改善箇所説明図

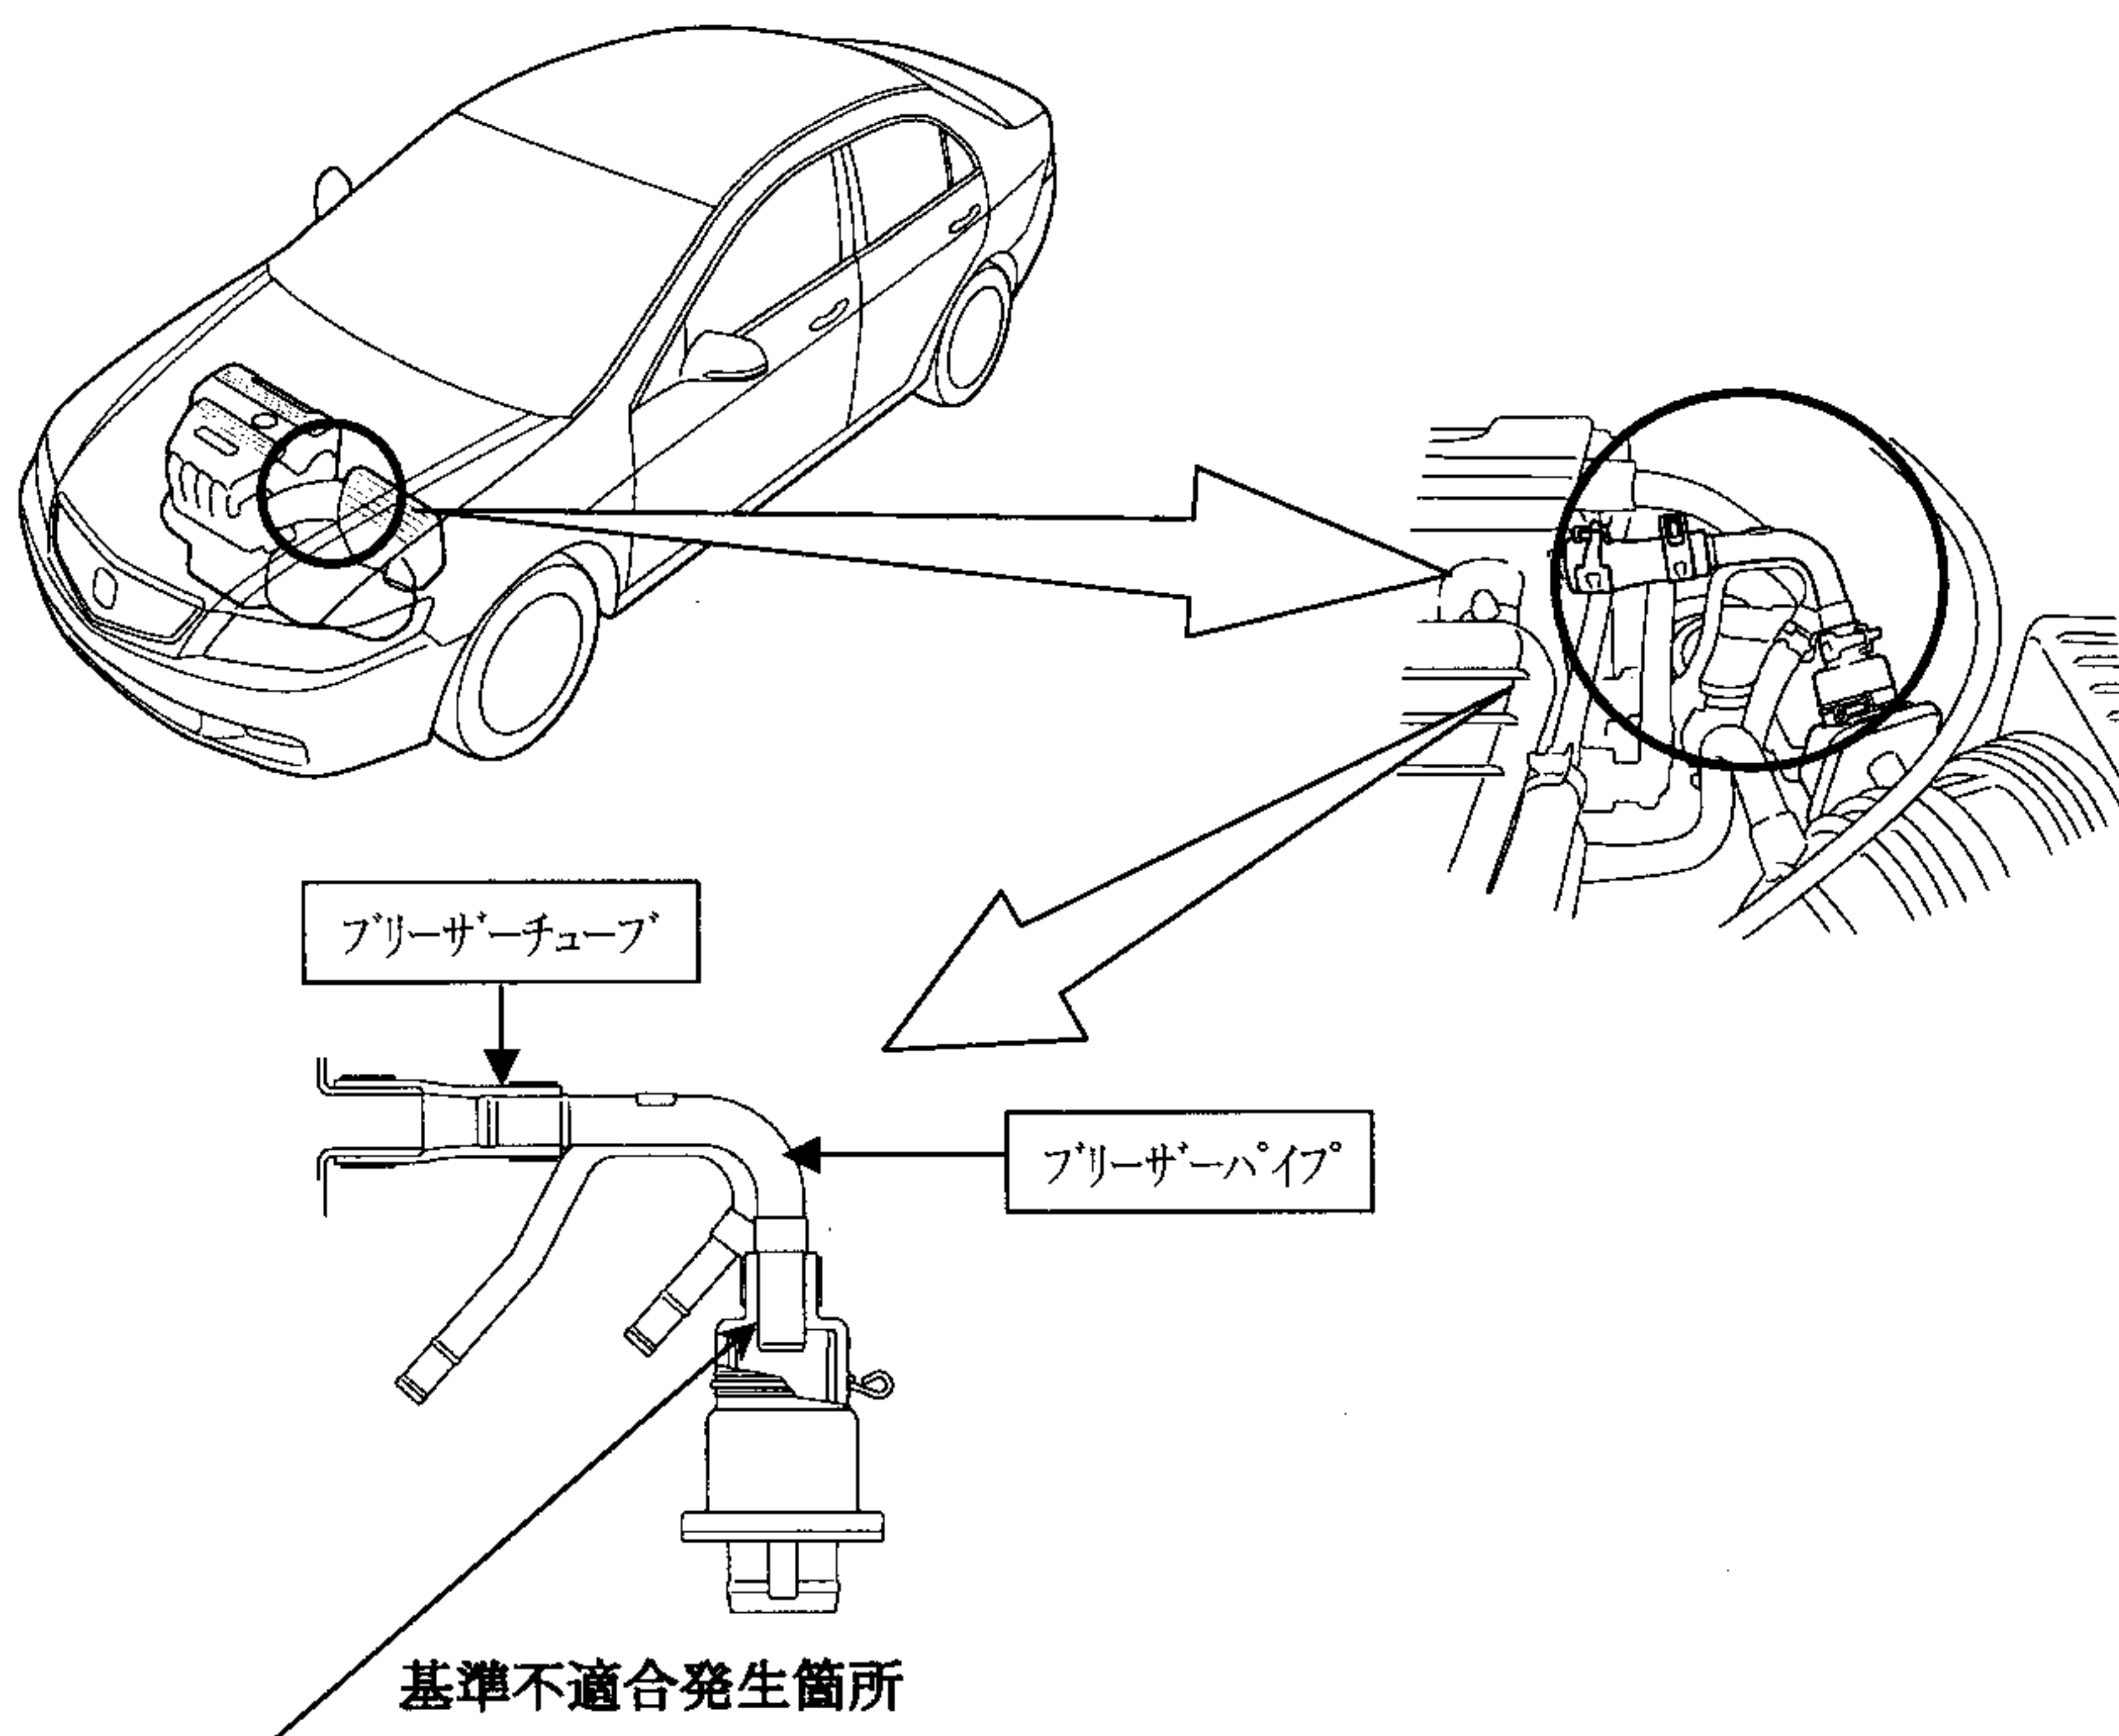
ブローバイ・ガス還元装置の配管（ブリーザーチューブの長さ及びブリーザーパイプの形状）が不適切なため、外気温度が低い状態での急加速等を繰り返し行くと、原動機の振れによりブリーザーパイプが抜けるものがある。そのため、原動機の高負荷運転時にブローバイ・ガスが大気中に放出されるおそれがある。

改善の内容：全車両、ブリーザーパイプとブリーザーチューブを対策品と交換する。

識別：ブリーザーパイプに5φの黄色ペイントを塗布する。
